HENVENDELSER MODTAGET I HØRINGSPERIODEN

FORSLAG TIL LOKALPLAN RENTEMESTERVEJ MED TILHØRENDE FORSLAG TIL KOMMUNEPLANTILLÆG

Offentlig høringsperiode fra den 15. maj til den 9. august 2019.

Bilag 1. Størrelsesforhold ml. bevaringsværdige værkstedsbygninger og nybyg på Rentemestervej

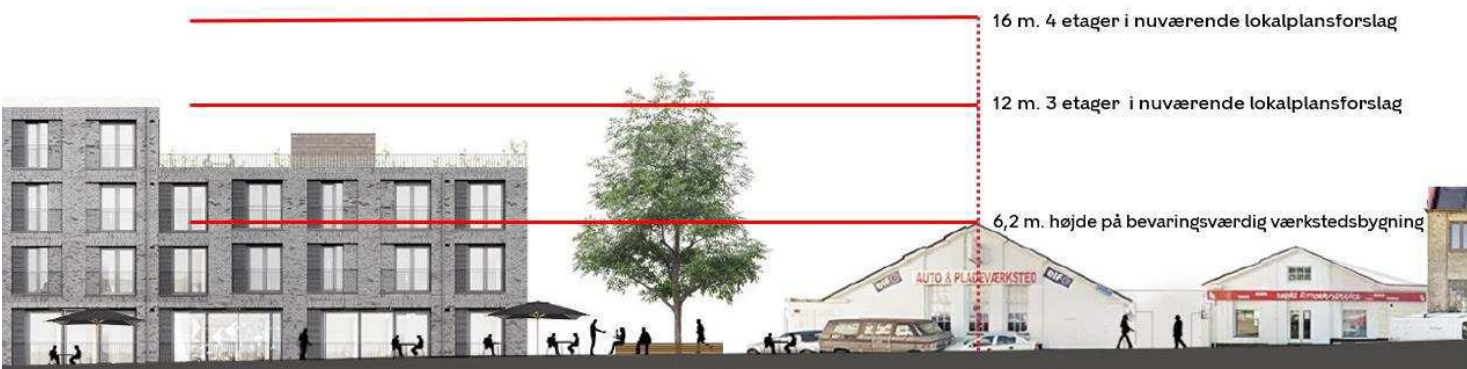
På side 8 i lokalplansforslaget er nybyggerier i felt A1+A2 illustreret. Følgeteksten forklarer, at billedet ”er et eksempel på ny bebyggelse i overensstemmelse med lokalplanen”. Det illustrerede nybyggeri viser imidlertid den højde på byggeriet, som vi foreslår (2+3 etager), mens lokalplanen tillader et betydeligt højere byggeri (3+4 etager). Se bilag 1.

Vi anbefaler, at der tages en etage af nybyggeriet mod Rentemestervej, så det møder vejen i 2+3 etager i stedet for 3+4. (Byggefelter A1+A2). Modsvarende kan fodaftrykket af bygningerne evt. gøres lidt større.
